改善箇所説明図

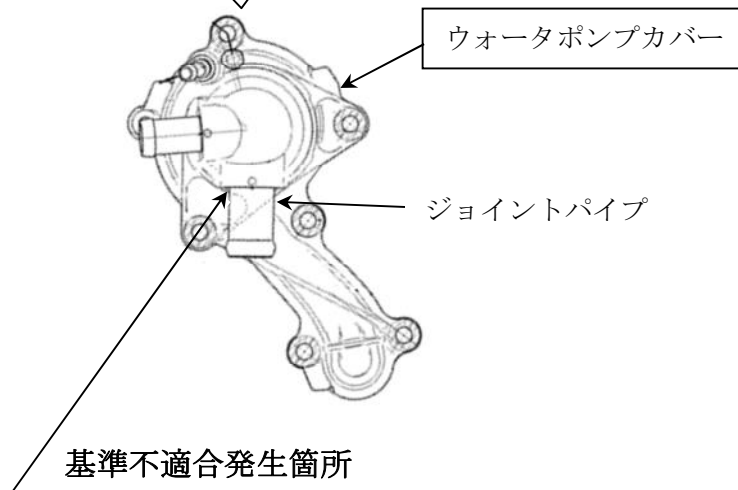
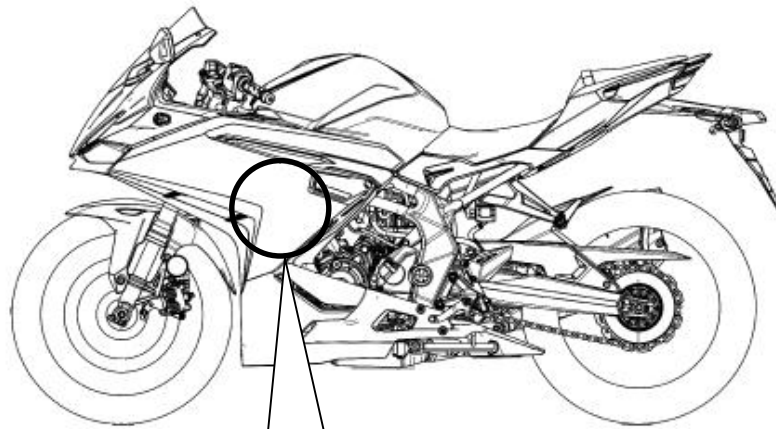
原動機において、ウォータポンプカバーの製造工程が不適切なため、ジョイントパイプ圧入部に塗装が付着しているものがある。そのため、エンジン等の熱によりジョイントパイプ圧入部の締め代が減少し、ジョイントパイプが抜け、高温の冷却水が漏れて、最悪の場合、運転者に付着すると火傷する、または、オーバーヒートするおそれがある。

全車両、ウォータポンプカバーを良品と交換する。
